Onderwerp: RE: 260120 - Liander Project Wehl Deeltracé 3 - Gemeente Bronckhorst, omgevingsvergunning

NOTITIE RUGSTREEPPAD DOETINCHEM–WEHL

Figuur 7: Struweelzone gebied 6

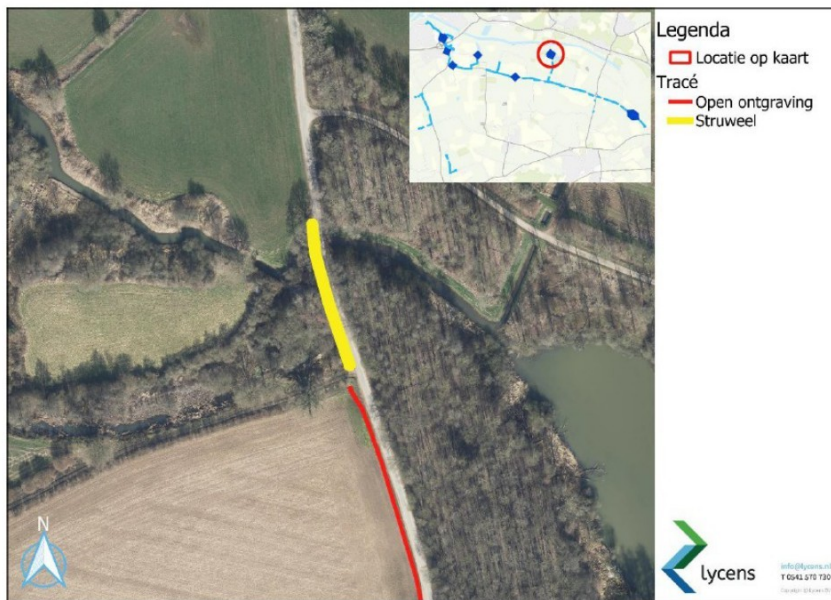
Ik ben even benieuwd want volgens mij gaat de vergunning van de provincie dan over enkel de stukjes struweel in de gemeente Bronckhorst DT 3. En dat zijn eigenlijk enkel maar twee stukjes:

- Struweelgebied 5
- Struweelgebied 6

Waarvan struweelgebied 5 inmiddels reeds is uitgevoerd (separaat vergund, op verzoek van de gemeente Bronckhorst naar voren getrokken vanwege verkeerssituatie/experiment op de Eldrikseweg)

En struweelgebied 6 zouden we eventueel kunnen boren mocht dit echt een showstopper zijn.

Want het zou dan fijn zijn als de ODA dat kan bevestigen, dan passen wij het ontwerp aan zodanig dat we het stukje struweel aan de IJsselweg (Struweelgebied 6) met een boring uit voeren.

Figuur 2. Waarneming van rugstreeppad tov. het te leggen tracédeel

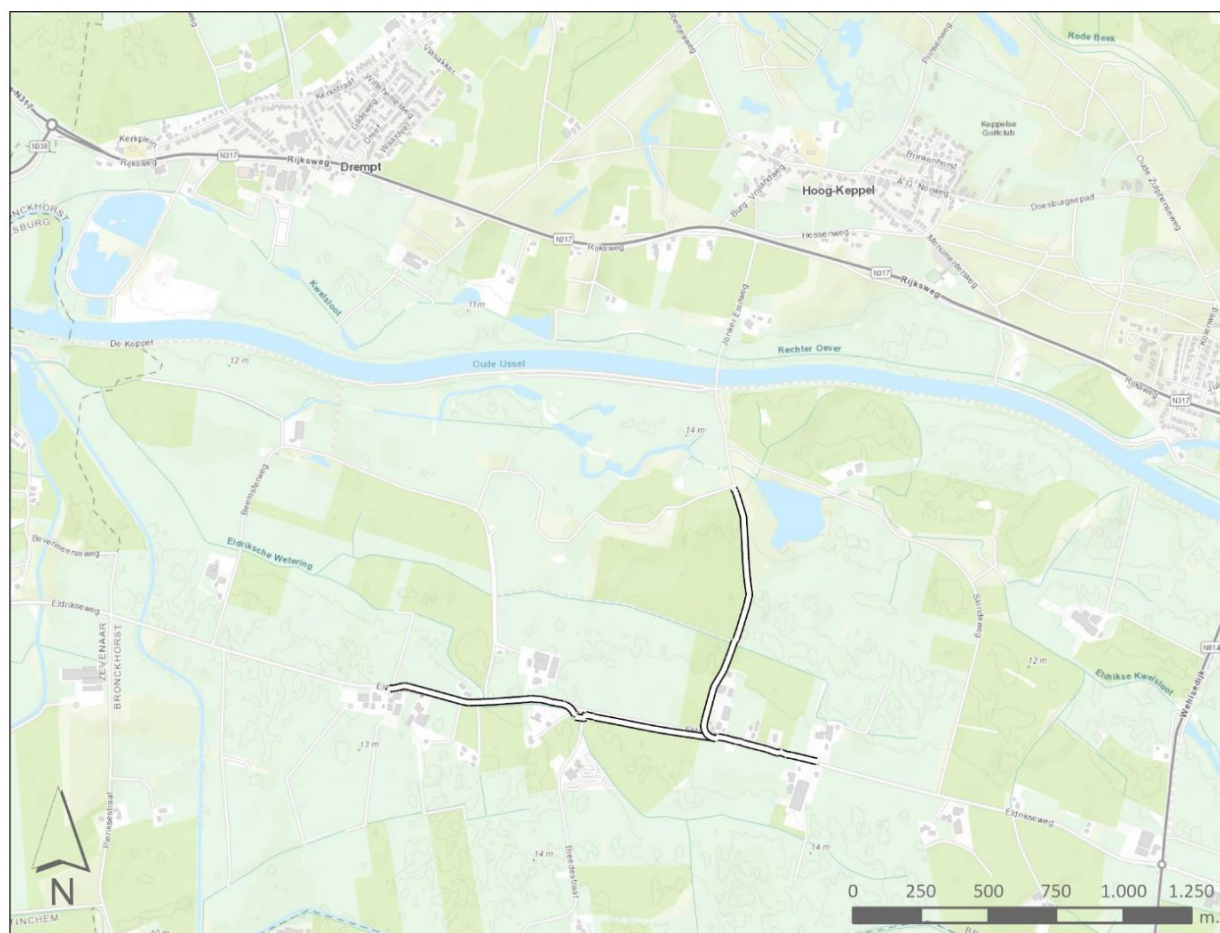
Wat betreft punt 2): er is één waarneming uit de NDFF gekomen, deze stamt uit 2018 en is op 1700m ten opzichte van de projectlocatie (Figuur 2). Dat betekent dat de waarneming op relatief grote afstand ligt en meer dan 3 jaar oud is. Aanwezigheid in de directe omgeving is niet aannemelijk gezien de verouderde aard van de waarneming, maar ook niet geheel uit te sluiten.

Barrières bestaan onder andere uit wegen en brede watergangen en beschoeide waterkanten; rugstreeppadden zijn slechte zwemmers en daardoor tevens een makkelijke prooi voor roofvissen als snoek en meerval. De betreffende waarneming is ten noorden van de Oude IJssel gedaan. De Oude IJssel heeft een breedte van ca 60 meter en is op het traject tussen Uft en Doesburg 4 tot 5 meter diep, er mag dus gesproken worden van een brede watergang welke een barrièrewerking uitoefent op de soort (punt 3). Bij gebrek aan een gevestigde populatie ten zuiden van de Oude IJssel ontbreekt ook het geroep van mannetjes die andere soortgenoten aantrekt. Zonder deze externe stimulatie steken de padden waarschijnlijk niet snel het water over.

Hoewel het plangebied beschikt over potentieel geschikt habitat, is de aangetoonde aanwezigheid van rugstreeppad op een relatief grote afstand tot het plangebied gebaseerd op een acht jaar oude waarneming. Aanvullend is deze waarneming gedaan aan de overzijde van een brede watergang (ca 60m) welke een barrièrewerking heeft voor rugstreeppad. De combinatie van deze feiten maakt dat de aanwezigheid van rugstreeppad binnen de invloedssfeer van het plangebied niet aannemelijk is.
